Informe Consolidado de Solicitud de Aclaraciones, Rectificaciones y/o Ampliaciones a la Declaración de Impacto Ambiental del Proyecto "Santa Rufina"

Nombre del Titular : Constructora Inmobiliaria e Inversiones Oval Ltda
Nombre del Representante Legal : Oscar Rodrigo Valladares Plaza
Dirección : Presidente Riesco N° 3316, Las Condes

El presente Informe Consolidado de Solicitud de Aclaraciones, Rectificaciones o Ampliaciones a la Declaración de Impacto Ambiental del proyecto "Santa Rufina", contiene las observaciones generadas en virtud de la revisión de la Adenda.

Fuente: Recorte, del Anexo N°7 PAS\PAS N°156\Planos\4080_CANAL_LAM 02_0.pdf, de la DIA.

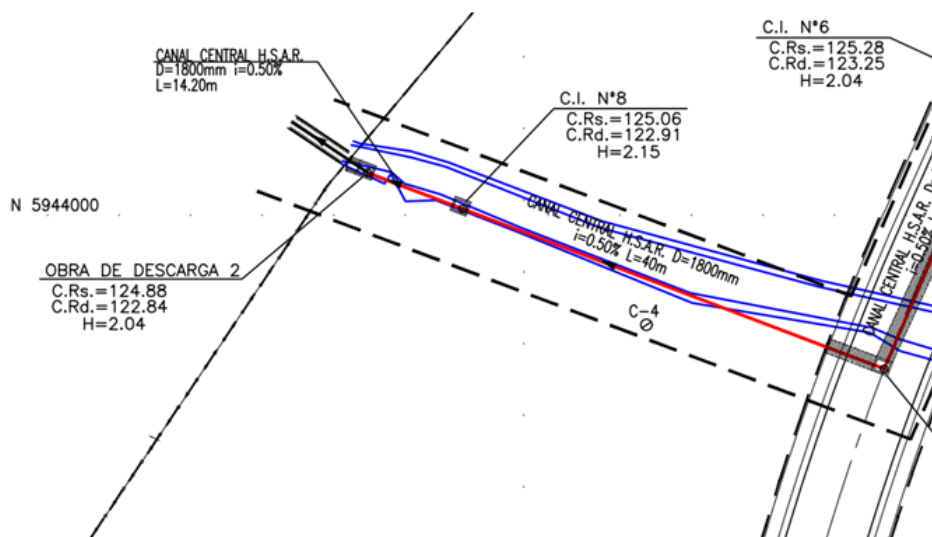
c) Se solicita complementar la presentación acompañando la memoria de cálculo que justifica que el caudal de diseño es de 7.336 L/s y además se verifica que la sección proyectada de los tubos a utilizar es la adecuada, considerando que el diseño geométrico propuesto modifica el trazado original del cauce que es recto y lo reemplaza por uno distinto con dos singularidades importantes, dos codos de 90 grados cada uno. Acompañar la documentación para verificar el comportamiento hidráulico de esta obra a fin de garantizar que no se generen desbordes.
